MEMO

Onderwerp:
 Wijziging slagschaduwonderzoek Windpark
 Dankzij de Dijken

Projectnummer:
 B02047.000077.0900

Ons kenmerk:
 078664614:A

Afbeelding 1: Zoekvlakken windturbines klasse 3 MW (variant 2)

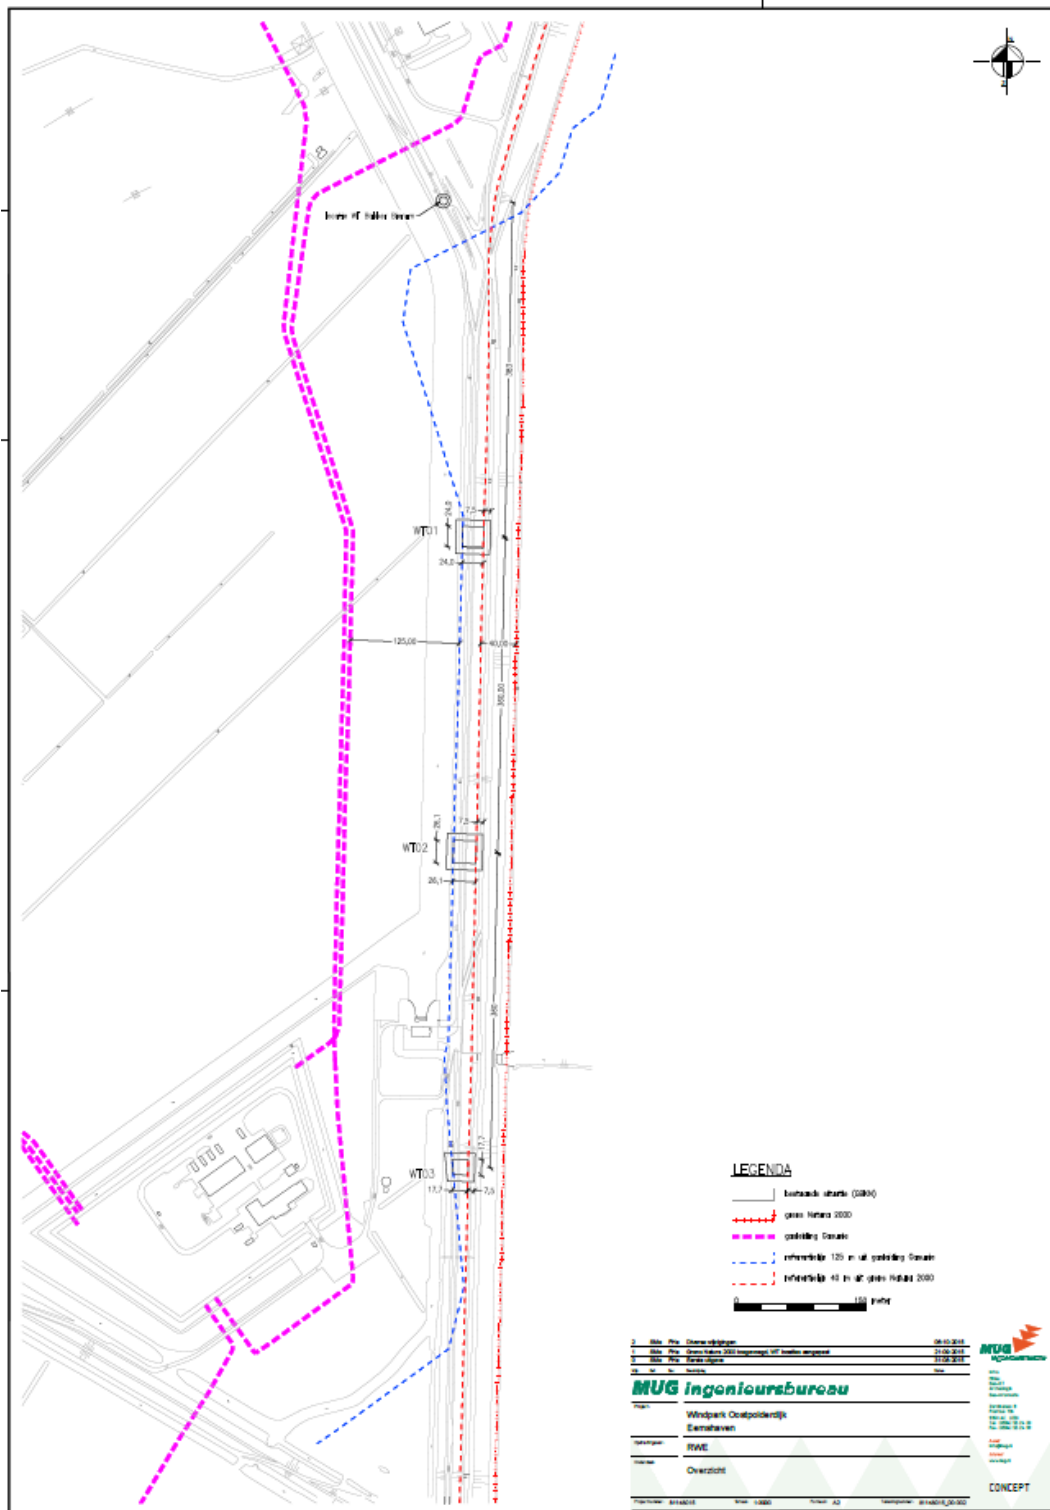
Het slagschaduwonderzoek van het Windpark Dankzij de Dijken is vastgelegd in het rapport met kenmerk 078421205:C d.d. 12 oktober 2015. De in dit onderzoek gehanteerde posities voor de 3 MW klasse windturbines (variant 2) aan de Oostpolderdijk zijn gewijzigd. Thans wordt uitgegaan van de in Afbeelding 1 weergegeven zoekvlakken. De kleinste vierkantjes geven het zoekvlak aan waarbinnen zich straks het hart van de turbine zal bevinden. De grotere vierkantjes daaromheen geven het zoekvlak aan waarbinnen de fundatie gerealiseerd zal worden. Naar aanleiding van deze wijziging zijn nieuwe slagschaduwberekeningen verricht om de consequenties hiervan vast te stellen. Hierbij is uitgegaan van een 'worst case' beoordeling. Dit wil zeggen dat in de berekeningen voor slagschaduw de meest westelijk mogelijke posities zijn gehanteerd. De gehanteerde uitgangspunten zijn in onderstaande tabel samengevat.
